Сравнение редакций тома 4.1.2 «Архитектурные решения» 1439/2025/4-ИЛО1.2

Этап №4. Строительство железнодорожных путей общего пользования (приемоотправочный парк ст. Круглое Поле). Раздел 4, подраздел 1, часть 2.

Редакция 1	**Редакция 2**
Файл	Раздел ПД №4 Подраздел №1 Часть №2 ИЛО1.2 (Парк_АР) (1439_2025_4) 26.07.29.pdf	Раздел ПД №4 Подраздел №1 Часть №2 ИЛО1.2 (Парк_АР) (1439_2025_4) 26.10.16.pdf
Дата изменения файла	29.07.2026	16.10.2026
Страниц	41	101

Лист 1439/2025/4-ИЛО1.2-ГЧ.02. Туалетный модуль: план и разрез 1-1 (на разрезе редакции 2 размер А–Б 1700 при 2000 на плане)

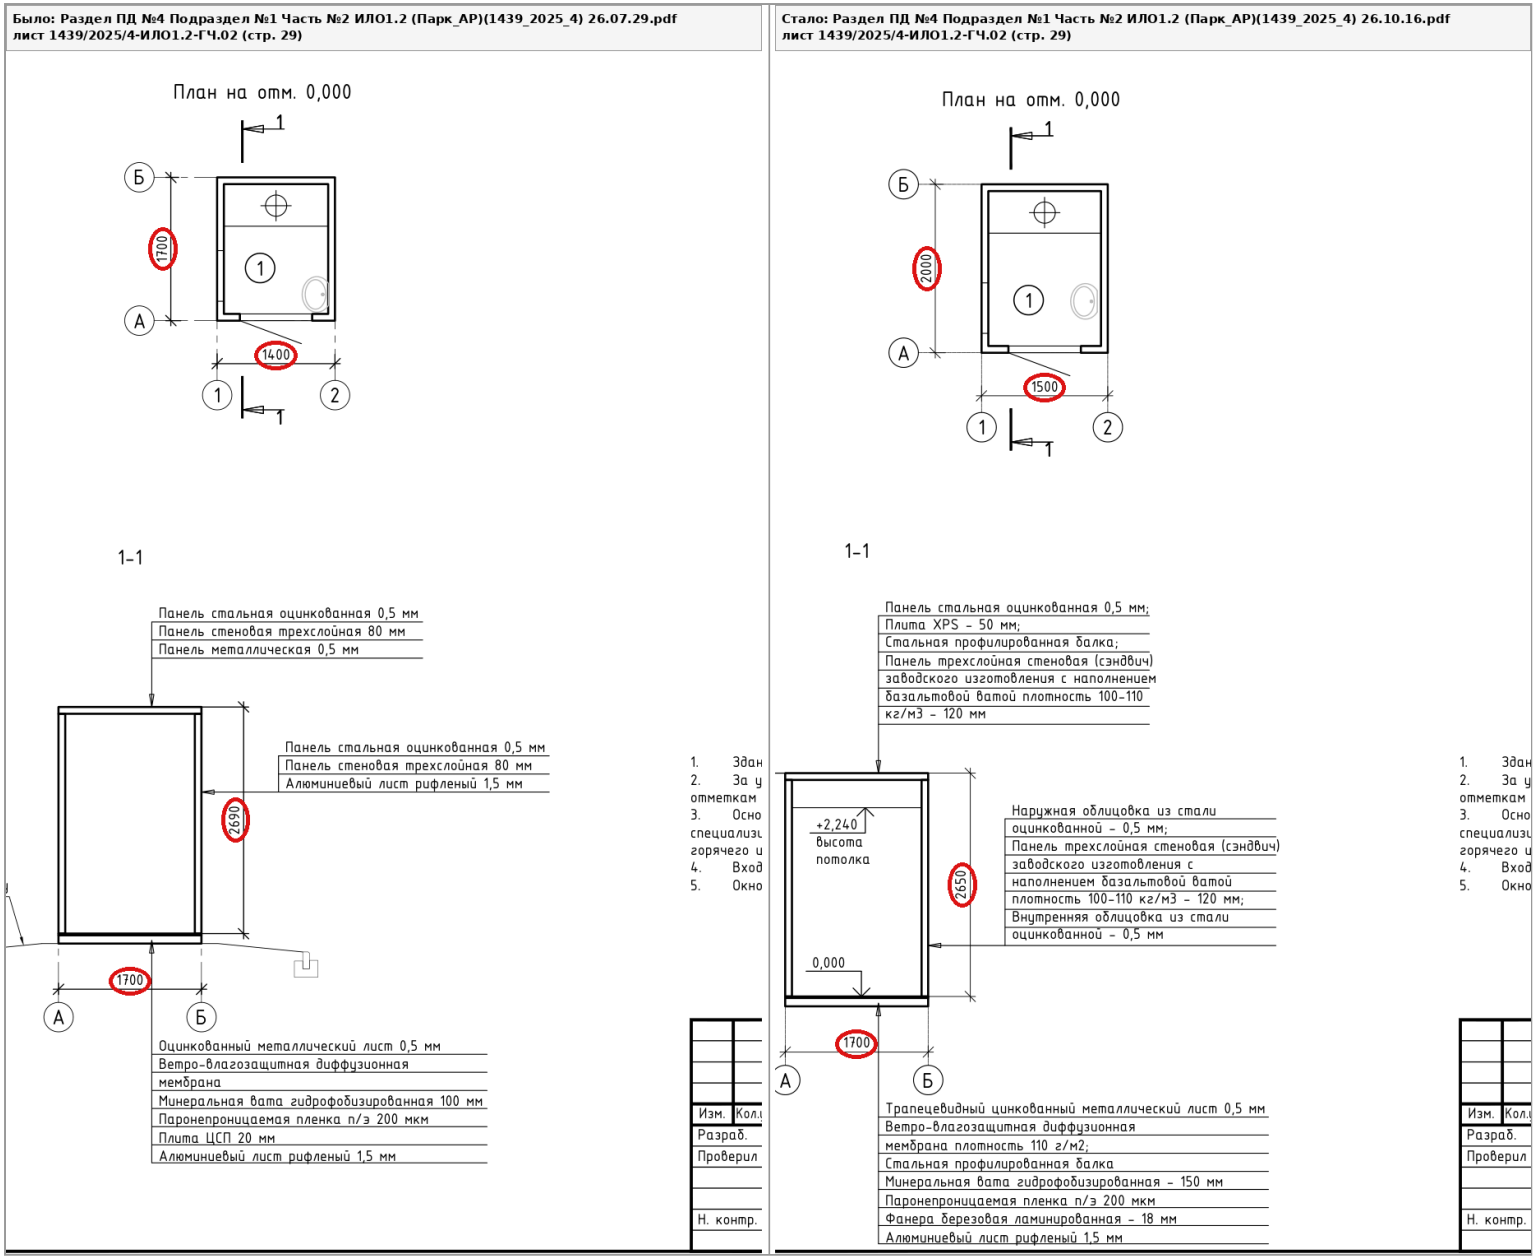
Лист	Изменения в редакции 2 (26.10.16)
1439/2025/4-ИЛО1.2-ГЧ.01 (стр. 28) Ведомость документов графической части	Без изменений (совпадает попиксельно)
1439/2025/4-ИЛО1.2-ГЧ.02 (стр. 29) Туалетный модуль. План, разрез 1-1	План: 1400×1700 → 1500×2000 мм. Разрез: высота 2690 → 2650 мм; добавлены отметки 0,000, +2,650, «+2,240 высота потолка»; состав стены, кровли и пола заменён (сэндвич-панель 120 мм, плита XPS 50 мм, минвата 150 мм, фанера 18 мм); надпись «Отмостку см. ПЗУ» и изображение отмостки на разрезе удалены. Экспликация: туалетная кабина 1,91 → 2,47 м². Основные показатели: площадь застройки 2,38 → 3,0 м², общая площадь 1,91 → 2,47 м², строительный объём 6,4 → 7,95 м³. Примечания 1–5 без изменений
1439/2025/4-ИЛО1.2-ГЧ.03 (стр. 30) Туалетный модуль. Фасады	Ширина 1400 → 1500 мм (фасады 1-2, 2-1) и 1700 → 2000 мм (А-Б, Б-А); верх «+2,690» → «+2,650». Фасад Б-А: добавлены отметки +1,950 и +1,350 (окно); отметка «134,81» под 0,000 удалена. Фасад 1-2: обозначение открывания двери показано зеркально. Полоса RAL 3020 показана ниже (высота полосы не проставлена ни в одной редакции)

Лист 1439/2025/4-ИЛО1.2-ГЧ.04. Модульная компрессорная: разрез 1-1

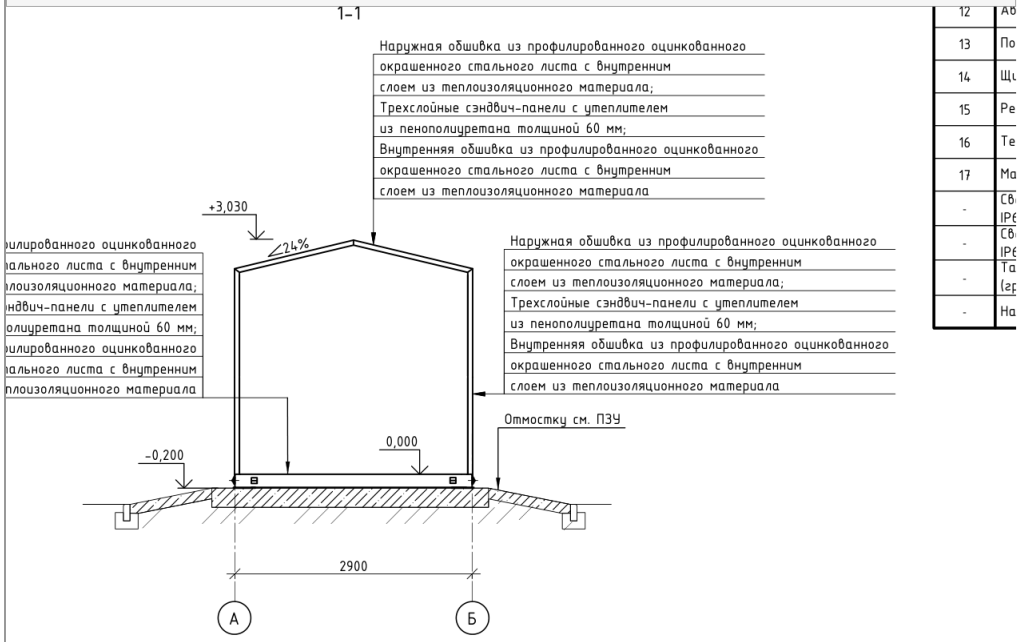
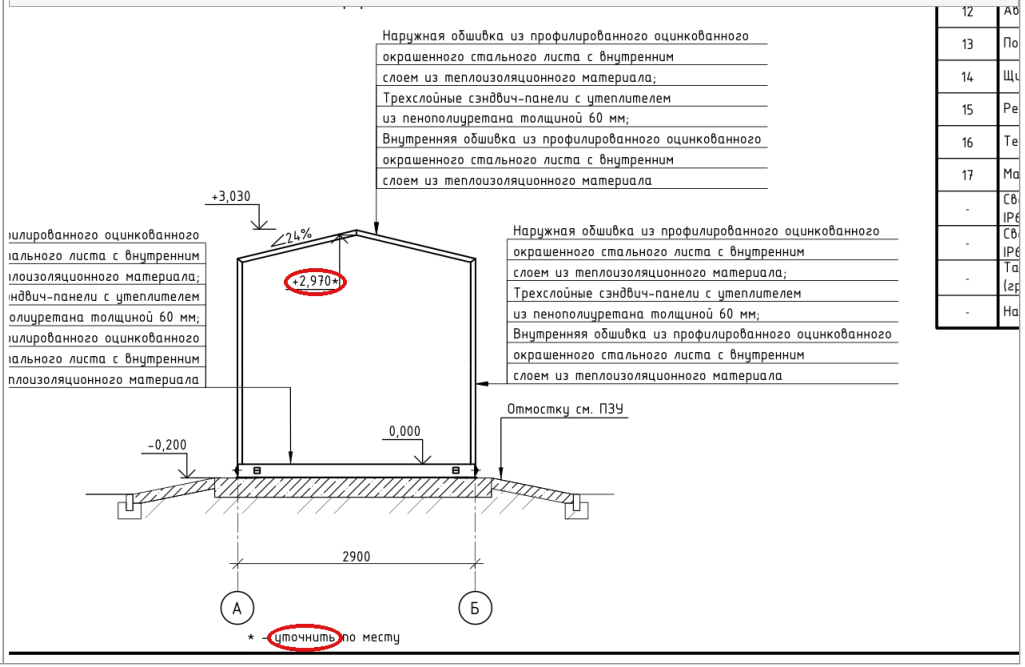
1439/2025/4-ИЛО1.2-ГЧ.04 (стр. 31) Модульная компрессорная. План, разрез 1-1	Добавлены отметка «+2,970*» и сноска «* - уточнить по месту». Разрез 1-1 смещён на листе, его содержание не изменено. План, спецификация, экспликация, показатели, примечания — без изменений
1439/2025/4-ИЛО1.2-ГЧ.05 (стр. 32) Модульная компрессорная. Фасады	Добавлены отметки: «+2,300» (фасады 1-2 и А-Б), «+1,645» и «+1,230» (фасад 2-1). Остальное без изменений
1439/2025/4-ИЛО1.2-ГЧ.06 (стр. 33) Модульный пункт обогрева. План, разрез 1-1	«Окно 1000х1000мм» → «Окно 1200х1250мм»; на плане размеры по проёму 720 / 1000 / 720 → 620 / 1200 / 620 (оба модуля). Разрез: добавлена «+2,460 высота потолка». Экспликация, показатели, примечания без изменений
1439/2025/4-ИЛО1.2-ГЧ.07 (стр. 34) Модульный пункт обогрева. Фасады	Фасад В-А: отметки +2,890; +2,300; +1,900; +0,900 → +2,890; +2,150; +0,900. Фасад А-В: добавлена «+2,050». На всех четырёх фасадах удалена «−0,300 Ур.з.»

Лист 1439/2025/4-ИЛО1.2-ГЧ.06. Модульный пункт обогрева: окно на плане

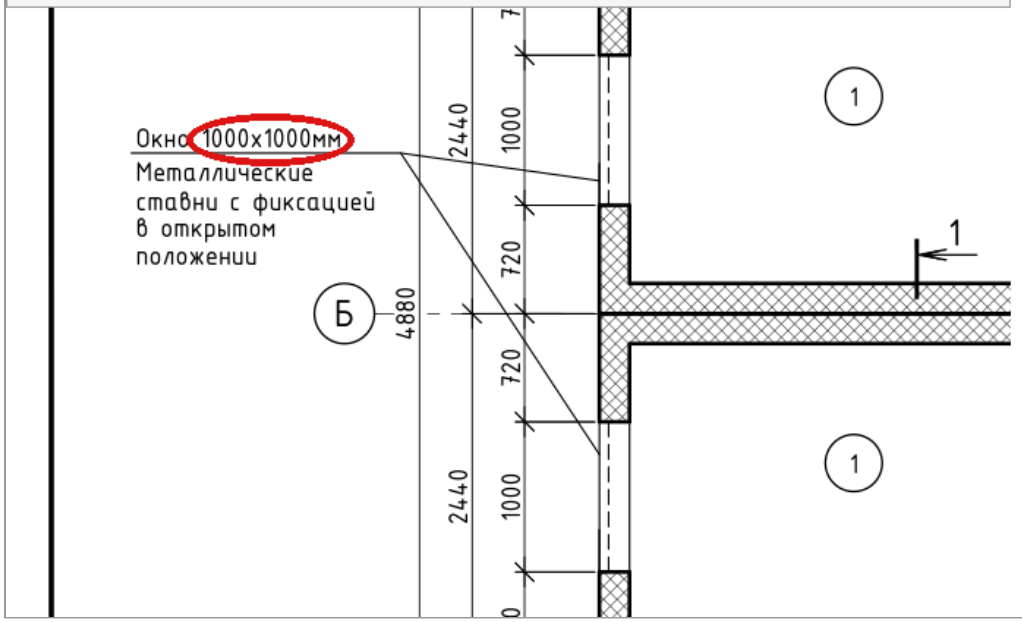
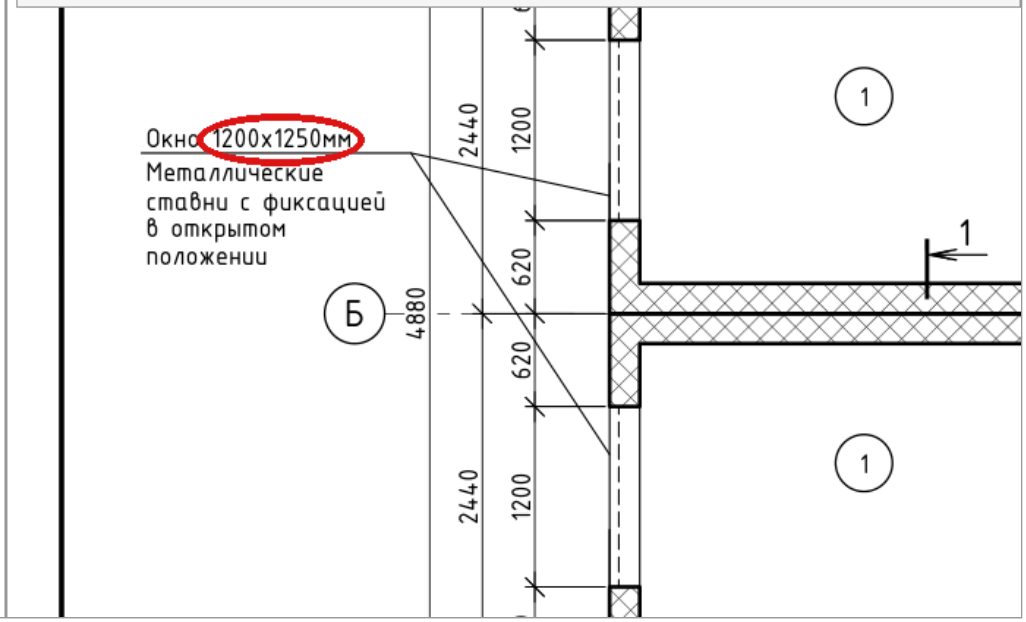
6	1439/2025/4-ИЛО1.2-ТЧ, подраздел 5.2 / 1439/2025/4-ИЛО1.2-ГЧ.06	Модульный пункт обогрева: в тексте подраздела 5.2 «Базальтовая вата толщиной 120 мм», в таблице того же подраздела «Стена Базальт. вата 150», на разрезе листа ГЧ.06 «Панель стеновая трехслойная с базальтовой ватой… – 150 мм»
7	1439/2025/4-ИЛО1.2-ТЧ, подразделы 5.2, 5.3 и раздел 10 / 1439/2025/4-ИЛО1.2-ГЧ.09, ГЧ.10	Тип стеклопакета бытового модуля и пункта обогрева: подразделы 5.2 и 5.3 — «с однокамерными стеклопакетами»; раздел 10 — «окна из ПВХ-профиля с двухкамерным стеклопакетом по ГОСТ 30674—2023» и далее «Заполнение: стеклопакет однокамерный, энергоэффективный, тонированный СПО (32 мм)»; примечания листов ГЧ.09 и ГЧ.10 — «Окна металлопластиковые с двухкамерным стеклопакетом толщиной 32мм»
8	1439/2025/4-ИЛО1.2-ГЧ.02	На плане размер между осями А–Б 2000 мм, на разрезе 1-1 между теми же осями — 1700 мм
9	1439/2025/4-ИЛО1.2-ГЧ.04	Отметка «+2,970*» со сноской «* - уточнить по месту» — значение не определено

Лист 1439/2025/4-ИЛО1.2-ГЧ.09. Бытовой модуль: экспликация и основные строительные показатели

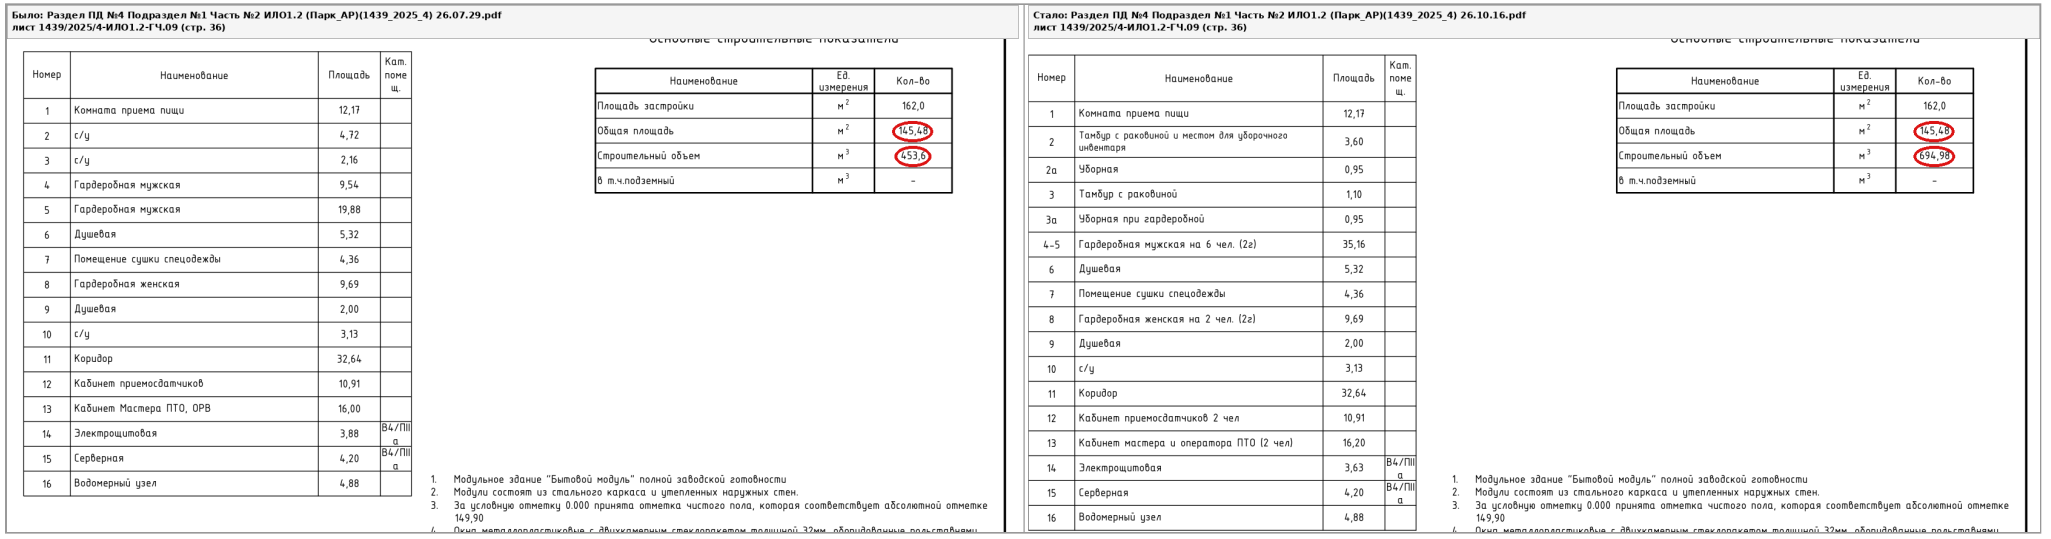
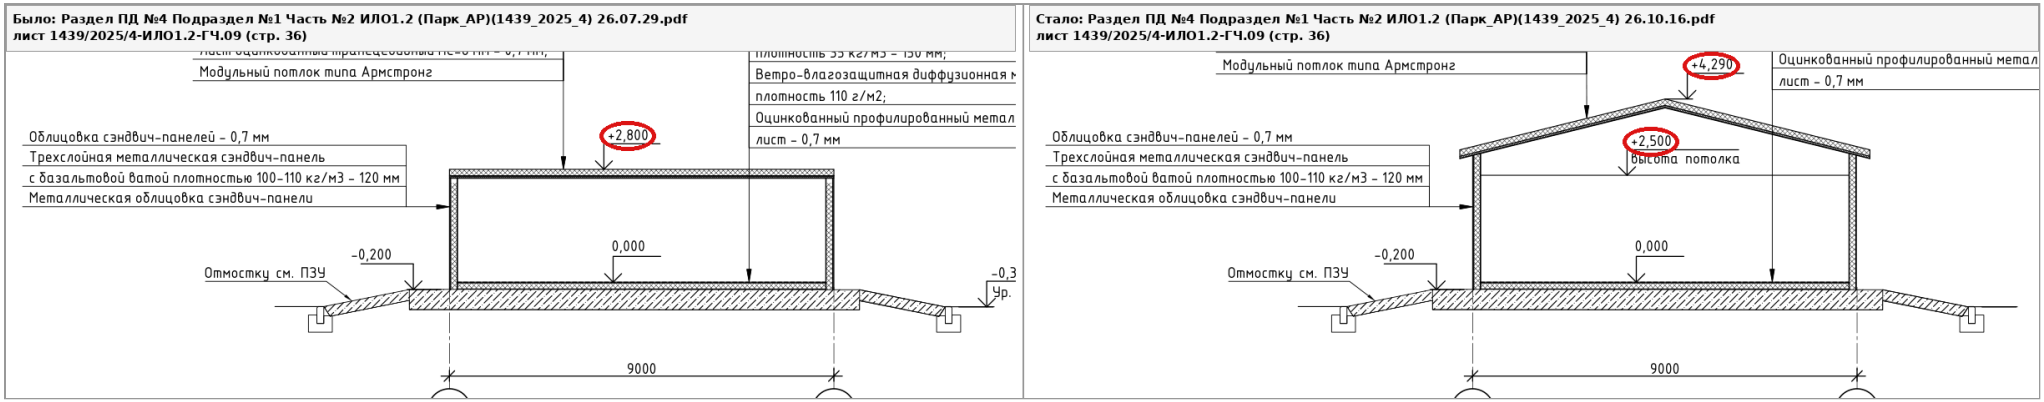
№	Редакция 1	м²	№	Редакция 2	м²
1	Комната приема пищи	12,17	1	Комната приема пищи	12,17
2	с/у	4,72	2	Тамбур с раковиной и местом для уборочного инвентаря	3,60
3	с/у	2,16	2а	Уборная	0,95
4	Гардеробная мужская	9,54	3	Тамбур с раковиной	1,10
5	Гардеробная мужская	19,88	3а	Уборная при гардеробной	0,95
6	Душевая	5,32	4-5	Гардеробная мужская на 6 чел. (2г)	35,16
7	Помещение сушки спецодежды	4,36	6	Душевая	5,32
8	Гардеробная женская	9,69	7	Помещение сушки спецодежды	4,36
9	Душевая	2,00	8	Гардеробная женская на 2 чел. (2г)	9,69

10	с/у	3,13	9	Душевая	2,00
11	Коридор	32,64	10	с/у	3,13
12	Кабинет приемосдатчиков	10,91	11	Коридор	32,64
13	Кабинет Мастера ПТО, ОРВ	16,00	12	Кабинет приемосдатчиков 2 чел	10,91
14	Электрощитовая	3,88	13	Кабинет мастера и оператора ПТО (2 чел)	16,20
15	Серверная	4,20	14	Электрощитовая	3,63
16	Водомерный узел	4,88	15	Серверная	4,20
			16	Водомерный узел	4,88
	Сумма площадей помещений	**145,48**		**Сумма площадей помещений**	**150,89**
	Общая площадь по показателям	145,48		Общая площадь по показателям	145,48

№	Где	Что
1	1439/2025/4-ИЛО1.2-ГЧ.09	Сумма площадей помещений по экспликации 150,89 м², общая площадь в основных строительных показателях 145,48 м² (в редакции 26.07.29 сумма 145,48 м² совпадала с показателями)

2	1439/2025/4-ИЛО1.2-ГЧ.09	На плане нет номера помещения 7 (в экспликации есть поз. 7 «Помещение сушки спецодежды», 4,36 м²); помещения 4 и 5 на плане пронумерованы раздельно, в экспликации — одной строкой «4-5»
3	1439/2025/4-ИЛО1.2-ТЧ, раздел 15 / 1439/2025/4-ИЛО1.2-ГЧ.09	В текстовой части: «Место для хранения уборочного инвентаря предусмотрено в помещении санузла, пом. №2». На листе ГЧ.09 пом. 2 — «Тамбур с раковиной и местом для уборочного инвентаря», уборная — пом. 2а
4	1439/2025/4-ИЛО1.2-ТЧ, подраздел 14.4 / 1439/2025/4-ИЛО1.2-ГЧ.09	В текстовой части основное помещение — «кабинет мастера ПТО, ОРВ», на листе — «Кабинет мастера и оператора ПТО (2 чел)»
5	1439/2025/4-ИЛО1.2-ТЧ, раздел 9	Сохранён текст «Полы в «Туалетном модуле» выполнены из алюминиевого листа рифленого (тип рифления квинтет) толщиной 1,5 мм» и добавлен текст «Напольное покрытие помещений туалетного модуля предусмотрено линолеумом Tarkett ACCZENT PRO, или аналогом». На листе ГЧ.02 в составе пола указан «Алюминиевый лист рифленый 1,5 мм»

Лист 1439/2025/4-ИЛО1.2-ГЧ.10. Бытовой модуль: фасады

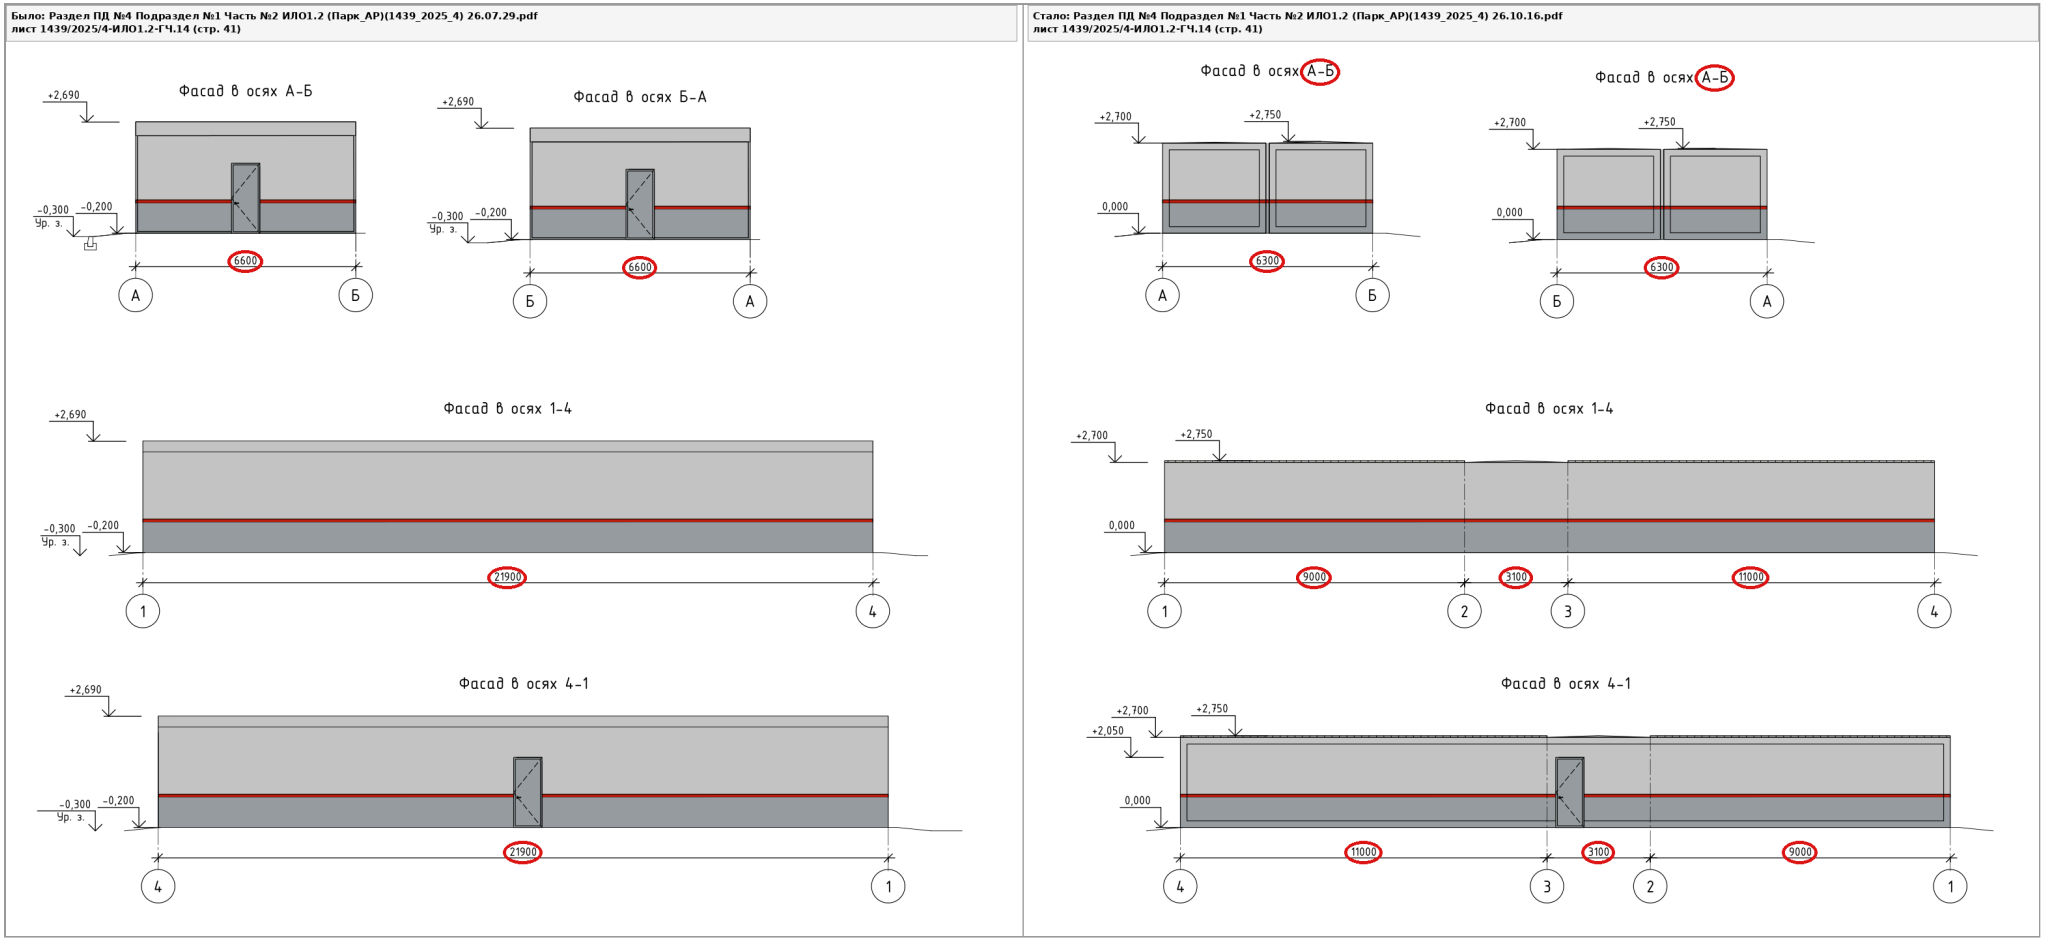
1439/2025/4-ИЛО1.2-ГЧ.10 (стр. 37) Бытовой модуль. Фасады	Двускатная кровля: конёк +4,290, карниз +2,890 (было +2,800); показана разрезка на модули. Фасад 1-7: было 3 окна и 1 дверь, стало 1 окно и 1 дверь. Фасады А-Б, Б-А, 7-1: число проёмов не изменилось. Добавлены отметки +2,100 и +0,900 (окна), +2,050 (двери); удалена «−0,300 Ур. з.»
1439/2025/4-ИЛО1.2-ГЧ.11 (стр. 38) Кладовая. План, разрез 1-1	Добавлена «+2,700 высота потолка». Остальное без изменений
1439/2025/4-ИЛО1.2-ГЧ.12 (стр. 39) Кладовая. Фасады	Добавлена «+2,050» на фасаде 1-2. Остальное без изменений
1439/2025/4-ИЛО1.2-ГЧ.13 (стр. 40) Модуль АСДТ-5. Фасады	На всех четырёх фасадах удалены «−0,300 Ур. з.» и изображение опор; на фасаде А-Б добавлена «+2,050»
